## Änderungsantrag für den Mobilitätsausschuss am 13.03.2024

Entscheidungsvorschlag zur künftigen Raumaufteilung Knotenpunkt Dachauer Straße / Wintrichring / Georg-Brauchle-Ring (Stadtbezirk 10)

Sitzungsvorlage 20-26 / V 09792

**Datenauszug**

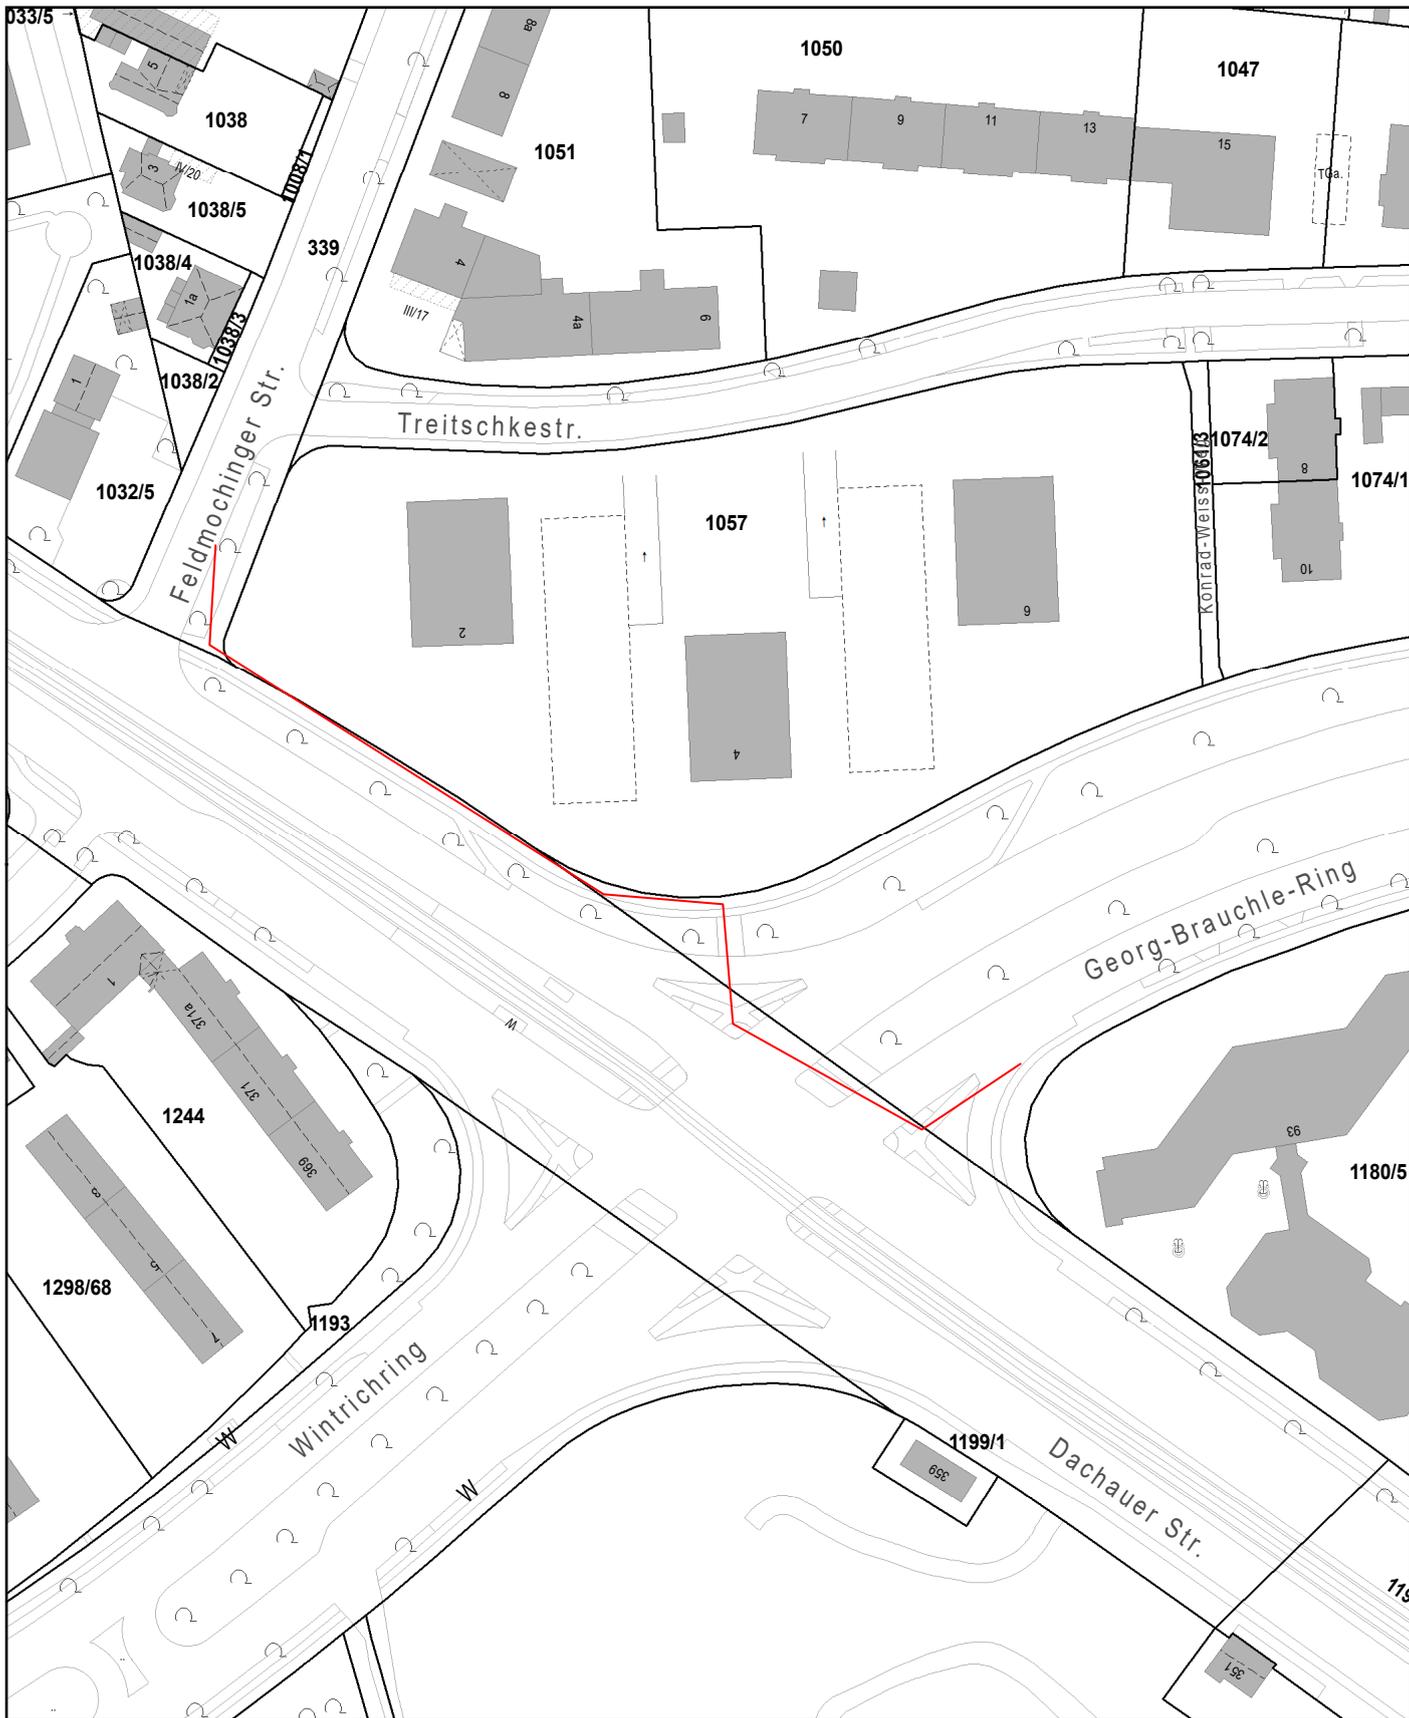
- **Auf den Zwei-Richtungs-Radweg im nordwestlichen Teil wird verzichtet.**
- **Die 12 Bäume bleiben erhalten.**
- **Die Wegführung in südwestlicher Richtung erfolgt über den vorhandenen Fuß-/Radweg nördlich (hinter den bestehenden Bäumen) und fädelt im Bereich des aktuellen Zebrastreifens ein (s. anhängige Skizze von GeoInfo).**
